原因分析验证报告

表单编号 GR-62-00-05(A/1)
 纸张 A4(210×297)
 顺序号 ECR0011871

项目代码	ZY2248	项目类别	座椅	编制/日期	2025.9.11 李亚坤
总成名称	主驾高配靠背总成	总成件号	SHT0016086/SHT0017942/ SHT0018156/SHT0018158/ SHT0018297/SHT0018348/ SHT0018349	审核/日期	张晓明 25.9.12
零部件名称	靠背加热垫总成	零部件件号	BEC0010321	批准/日期	张晓明 25.9.12

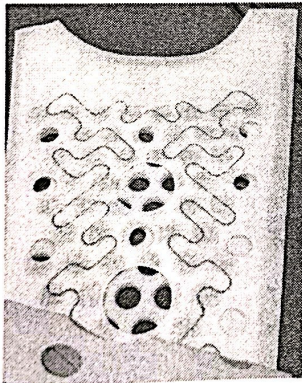
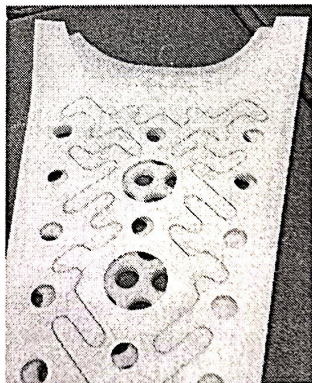
问题现状 河北工厂反馈当前靠背加热垫在往面套上缝制时需进行裁剪后才能贴合面套。

真因分析 靠背加热垫上部开口区域偏小，与面套缝纫区域干涉。

真因确认 (验证问题再现) 当前靠背加热垫形状不能完全贴合面套，导致装配时不得不对加热垫进行裁剪。
